From 5.1, 2, e 5.1, 2, e
Subject **Fwd: Type bomen in Sixhavenpark**
To 5.1, 2, e 5.1, 2, e amsterdam.nl>
Date December 15, 2023 at 5:12:37 PM CET

Hieronder tref je het aangepaste Buurtbudget Oud-Noord 2022 plan aan voor de entree van de Buurthaven tussen Meeuwenlaan en het nieuwe fietspad wat we sinds 16 oktober jongstleden het Sixhavenpark noemen als geheel.

Gepresenteerd concept o

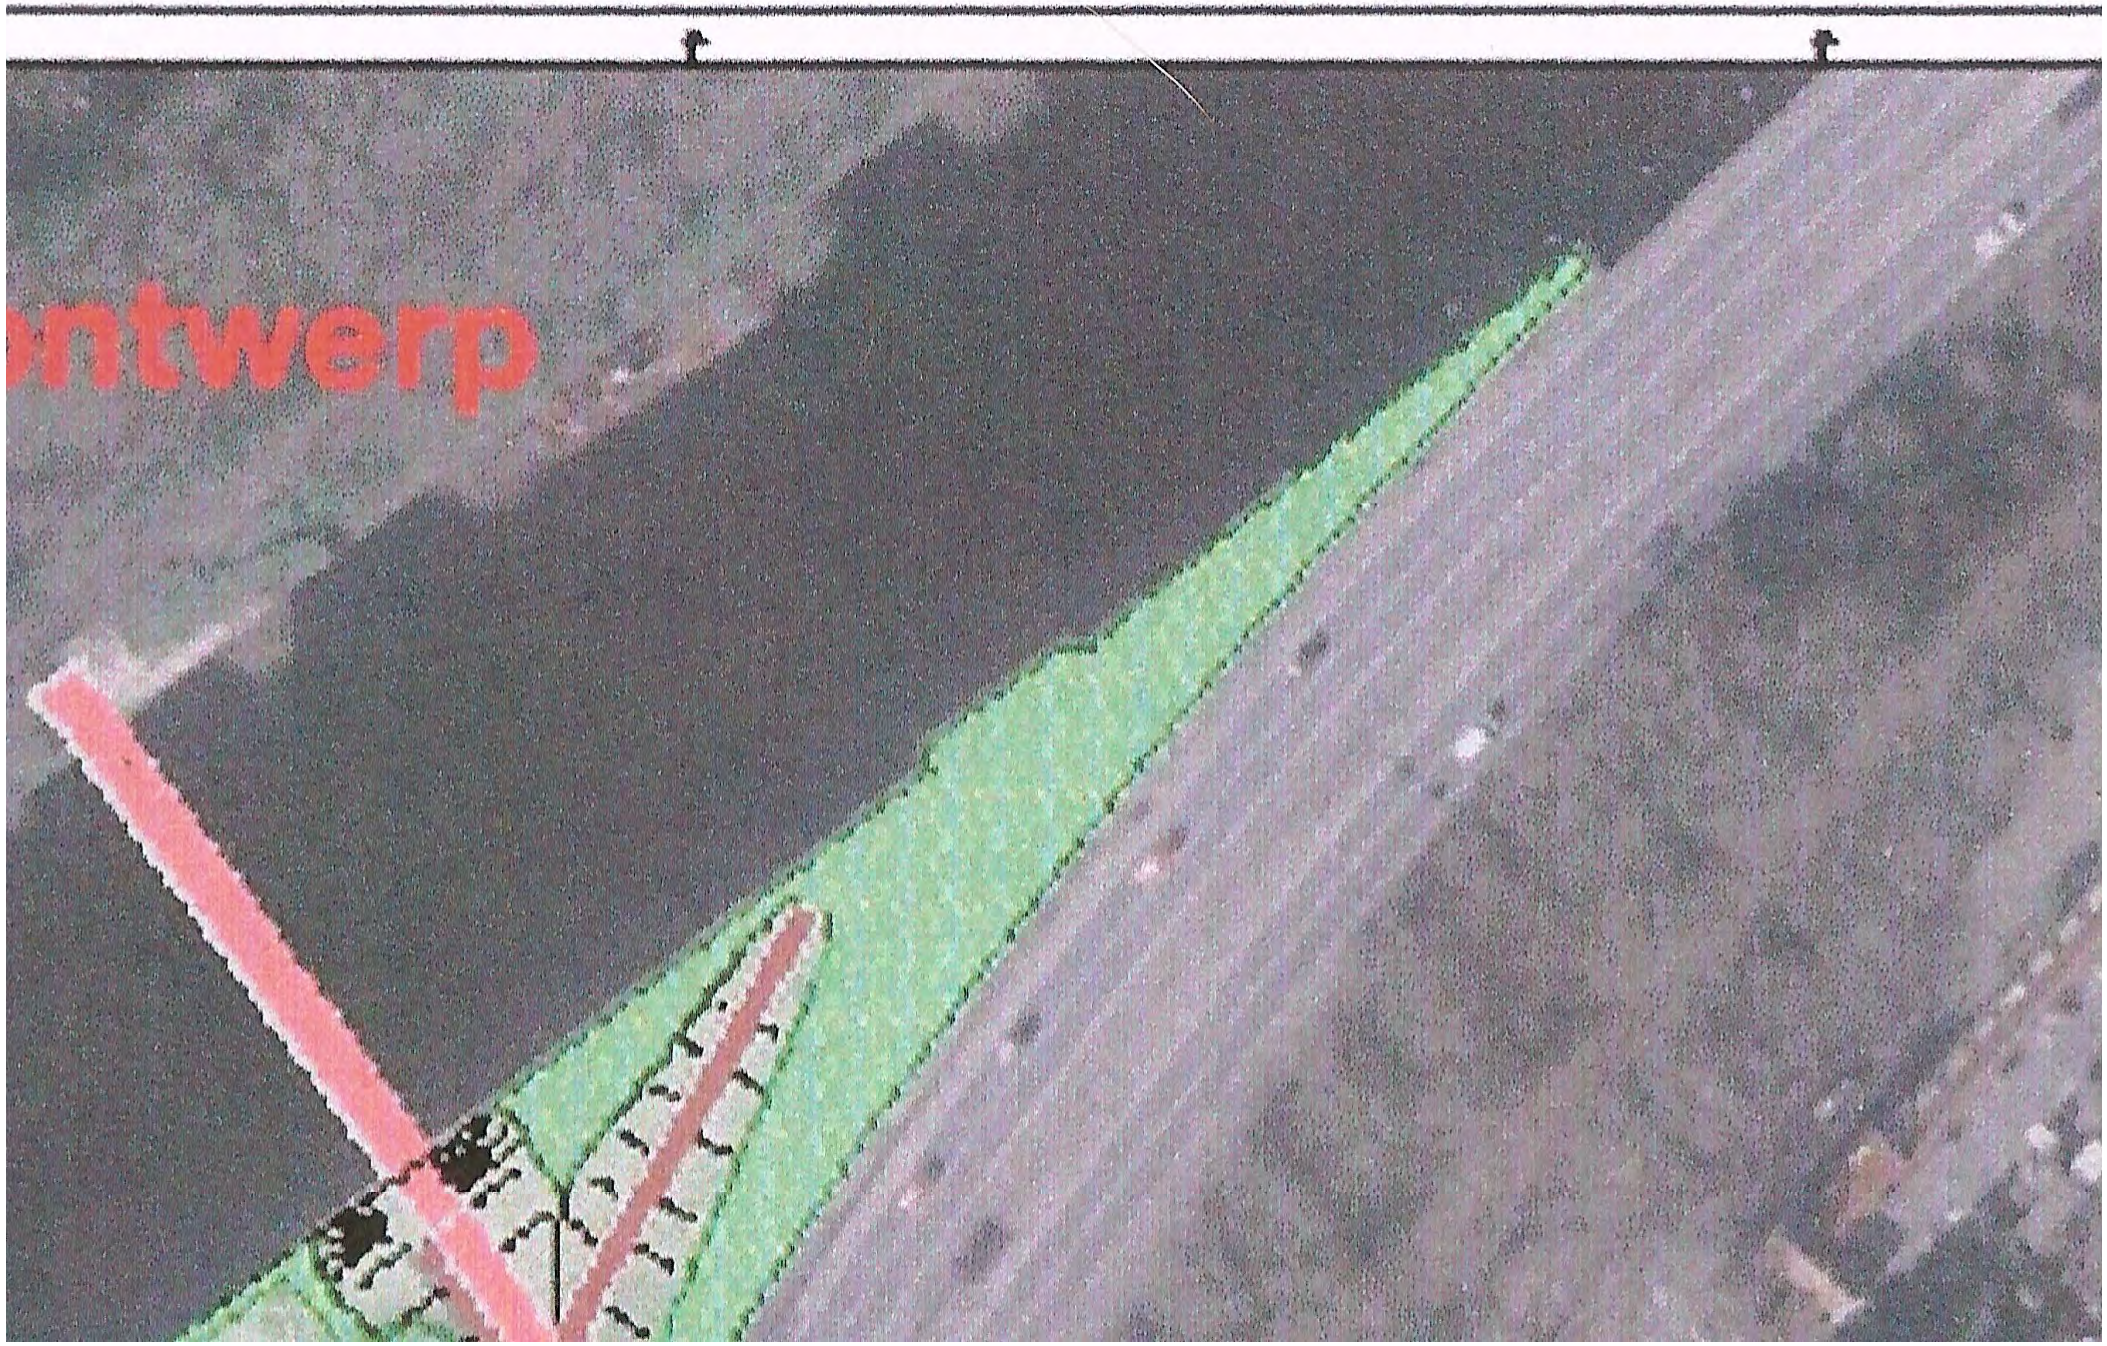
Het plan is om twee redenen aangepast; een boom is intussen verkocht en de beuk die aan de linkerkant van de Sixhavenweg gepland was (vanaf de Meeuwenlaan bekeken) is daar niet geschikt. In het aangepaste plan lees je de toelichting. 5.1, 2, e geeft hieronder aan dat er een negatief advies is uitgebracht vanwege de grondwaterstand en boomspiegels.

De grond in het talud is niet geschikt voor beukenbomen vanwege het hoge waterpijl. Tussen Meeuwenlaan en het nieuwe fietspad is het een heel ander verhaal. Persoonlijk maak ik me eerder zorgen over te weinig water na de aanplant als de zomer van 2024 net zo droog wordt als 2022. De boomspiegels zullen kaal blijven met gras eronder wat volgens mij juist wenselijk is op die lokatie om het uitzicht te bewaren over Buurthaven en Willemsluis. De beuken bieden uitsluitend voordelen op die lokatie.

Omdat ik zelf een voorkeur voor meerstammige bomen heb en zie dat de kids zich in het Spreeuwenpark vervelen ondanks alle faciliteiten dacht ik er goed aan te doen om dan meteen te kiezen voor bomen waar in geklommen kan worden. Dat idee is door het ontwerp team overgenomen die bij de kinderspeelplaats drie klimbomen hebben ingetekend in het laatste ontwerp.

Ik hoop dat die aangeplant worden, niet in de laatste plaats omdat er verder geen extra faciliteiten komen voor de kids, maar hoop ook dat dit niet ten koste gaat van de beukenbomen tussen Meeuwenlaan en het nieuwe fietspad. Wellicht kunnen we volgende week samen een rondje wandelen door het gebied met betrokkenen ?
